**ARPAT - AREA VASTA COSTA - Dipartimento di Pisa - Settore Supporto tecnico**

**Oggetto: PAUR Dlgs. 152/2006 art. 27-bis e L.R. 10/2010 art. 73-bis relativamente al progetto "Recupero volumetrico delle aree interne al comparto ecologico ubicato in loc. Gello di Pontedera (PI), mediante la costruzione di un nuovo lotto di ampliamento della discarica per rifiuti speciali non pericolosi", nel Comune di Pontedera (PI).  
Proponente: ECOFOR SERVICE SpA. - CdS Luglio 2024**

In riferimento a quanto in oggetto ed alla Vs richiesta del 12.06.2024 (prot. ARPAT n° 0046155 del 12/06/2024), a seguito della valutazione della documentazione integrativa a noi pervenuta trasmettiamo il parere di competenza.

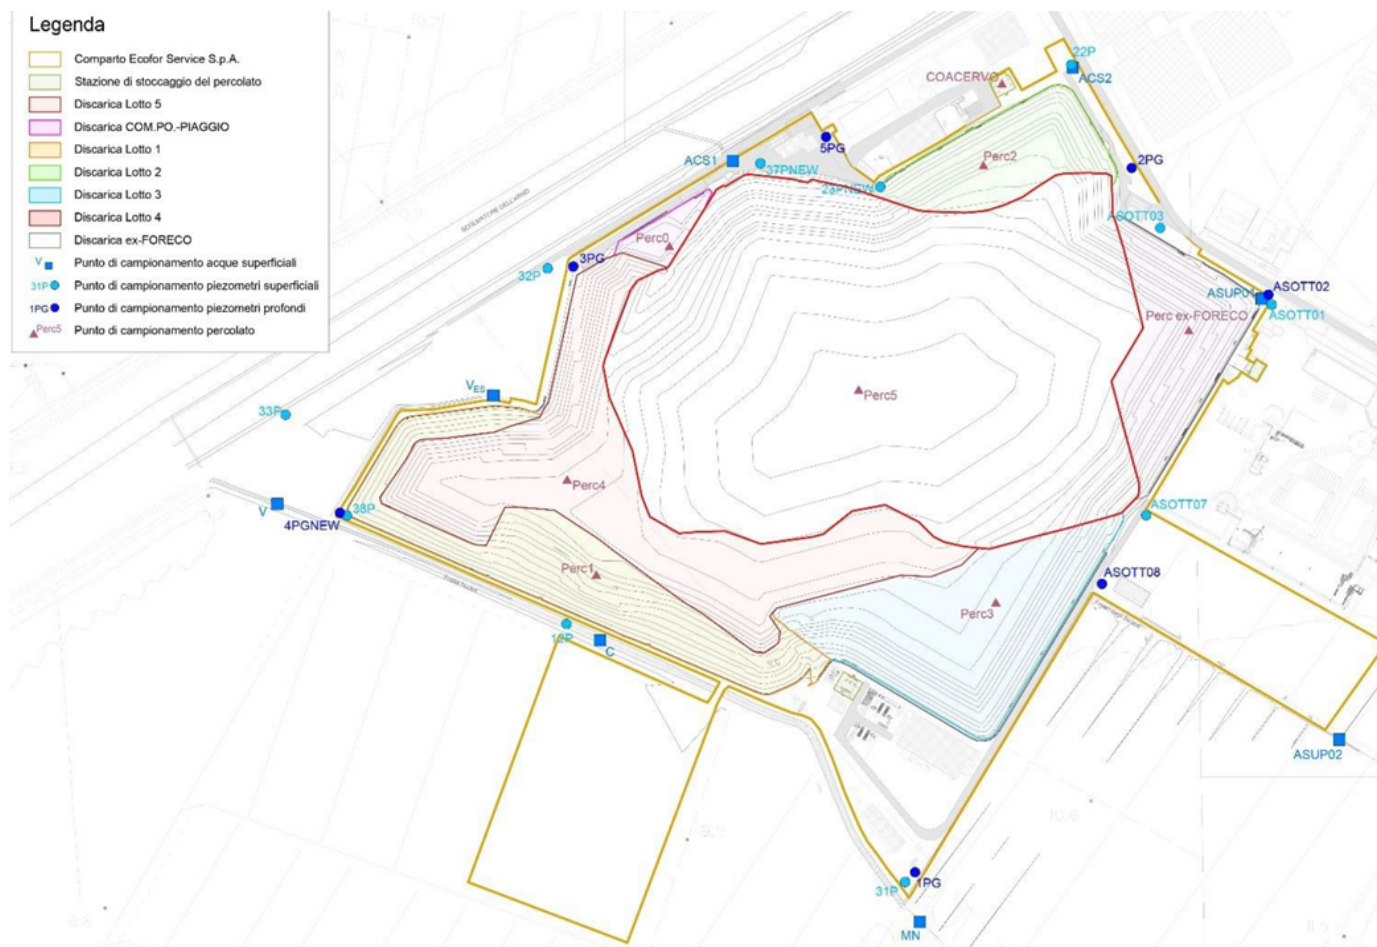
Per quanto riguarda le matrici di competenza la nuova rete di monitoraggio a servizio dell'impianto integrato vede la presenza di:

- 8 punti di campionamento delle acque di scorrimento superficiale;
- 11 piezometri superficiali;
- 7 piezometri profondi;
- 8 punti di campionamento delle acque di percolazione;
- 1 punto di campionamento delle acque di precipitazione meteorica

La mappa riporta le varie stazioni di campionamento.

In merito alla ricollocazione del piezometro 37PNEW il Gestore accoglie la richiesta di ARPAT di ubicarlo in una posizione tale da consentire di intercettare i depositi prevalentemente ghiaioso-sabbiosi di paleoalveo, rinvenuti in prossimità dell'area oggetto di intervento. Data la natura dei depositi bersaglio, è lecito attendersi che le acque in essi ospitate possano avere caratteristiche chimiche e isotopiche differenti sia rispetto alle acque rinvenute nei depositi dell'aquitarzo superficiale, sia rispetto a quelle proprie dell'aquifero profondo. Il Gestore propone, pertanto, un periodo di osservazione di tre anni, ovvero per il periodo antecedente l'avvio della gestione del nuovo LOTTO 5, al fine di raccogliere dati sufficienti per valutarne le caratteristiche geochimiche ed idrogeologiche, oltre ad osservarne l'eventuale variabilità stagionale. Al termine di tale periodo verrà trasmessa una proposta di modifica del PMC, contenente i LG ed LC determinati per tale piezometro, che potranno risultare, all'esito del periodo di monitoraggio effettuato precedentemente all'esercizio dell'impianto, conformi a quelli già adottati per il comparto o risultare specifici per tale manufatto.

**Si concorda con quanto proposto.**
